柏崎刈羽原子力発電所6号及び7号炉審査資料	
資料番号	KK67-0098 改09
提出年月日	平成29年2月3日

柏崎刈羽原子力発電所 6号及び7号炉

津波による損傷の防止について
(指摘事項に対する回答)

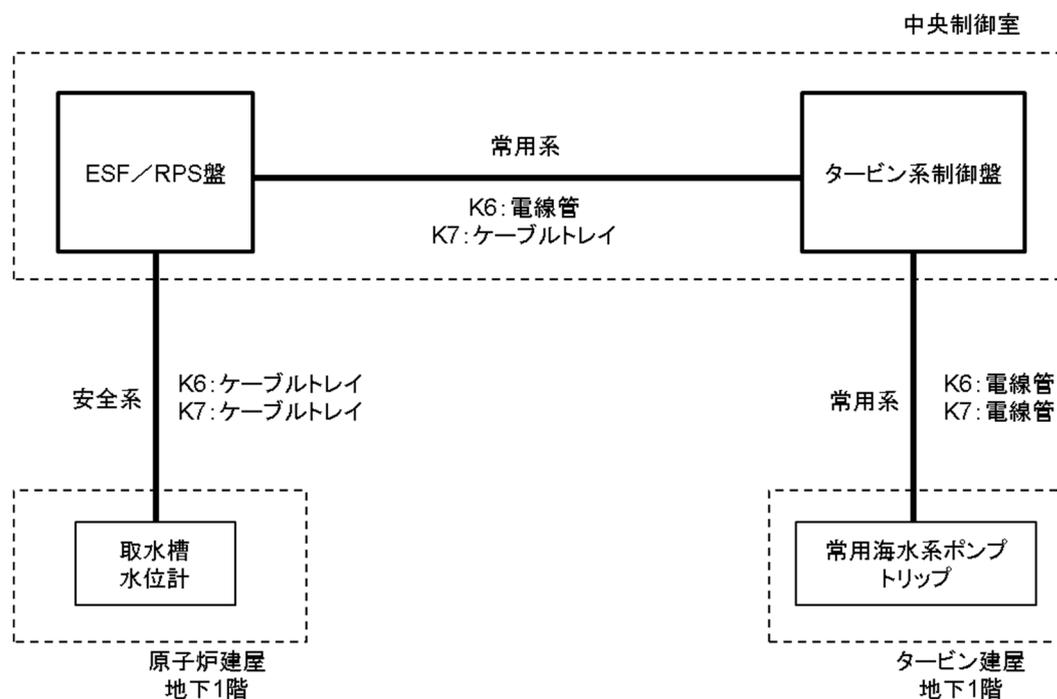
津波監視カメラおよび取水槽水位計の監視場所について追記し、説明すること

津波監視カメラおよび取水槽水位計の監視場所について、「Ⅱ.4.3 津波監視設備の設計」に追記した。津波監視カメラ、取水槽水位計ともに、各号炉（6号炉／7号炉）の中央制御室で監視する。

図 1 耐震性による油内包部位のバウンダリ機能の確認フロー

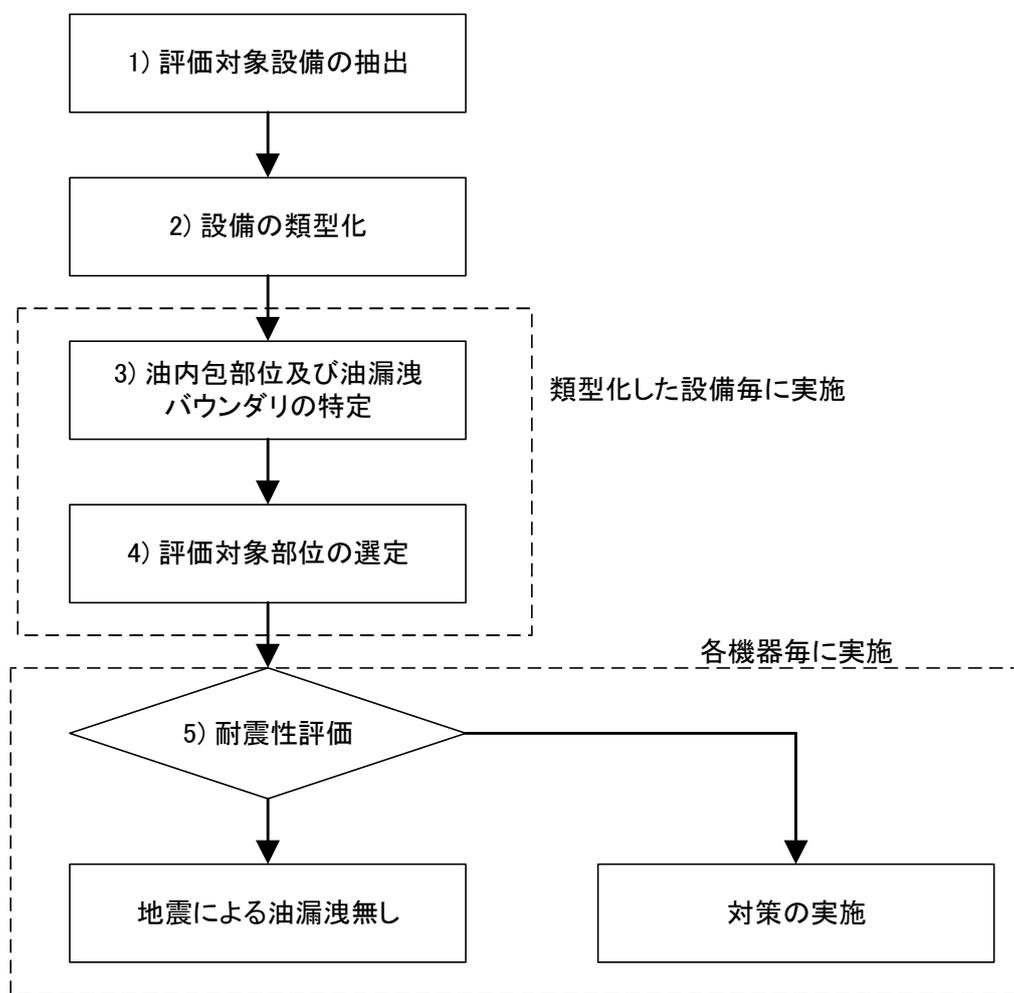
地震起因火災と津波による溢水の重畳を考慮した建屋貫通部止水箇所への対策③について、耐震 B クラス及び C クラス機器が内包する油が漏えいしないことを説明すること。

耐震 B, C クラス機器の地震に対する油漏えい評価の具体的な方法を以下及び図 1 に示す。
